SERVICE INFO – INA 0187

Преминете към еластичен многоканален ремък

Обтяжната ролка 531 0503 10 вече не е необходима

Двигател: F1AE

Снимка 1: Аксесоарно задвижване до номер на двигателя 0103089 с обтяжна ролка

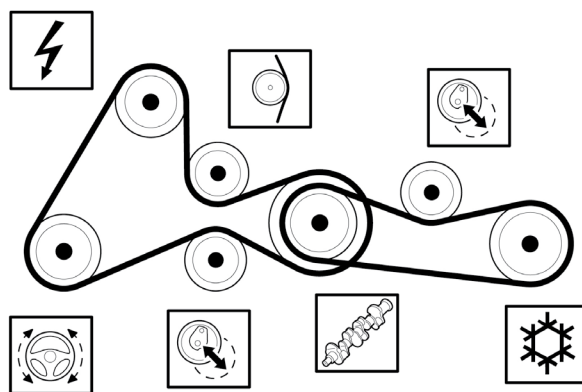
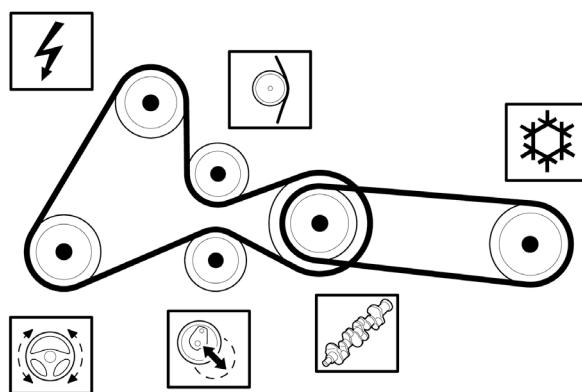
За аксесоарната задвижваща система на компресора на климатика, производителите, изброени по-горе, използват еластичен многоканален ремък, започвайки от номер на двигателя 0103090. По този начин се елиминира необходимостта от обтяжната ролка с конвенционалния многоканален ремък.

Двигателите до номер на двигателя 013089 също могат да бъдат оборудвани с еластичен многоканален ремък FB4EPK903 по време на обслужване. Това също елиминира необходимостта от обтяжната ролка.

Еластичният многоканален ремък отговаря на всички технически спецификации без ограничения и може да се монтира безопасно на двигатели до номер 1013089. След като двигателят е конвертиран към еластичен многоканален ремък, не може повече да се монтира обтяжна ролка при никакви обстоятелства.

Снимка 2: Аксесоарното задвижване, започвайки от двигател номер 0113090 с еластичен многоканален ремък
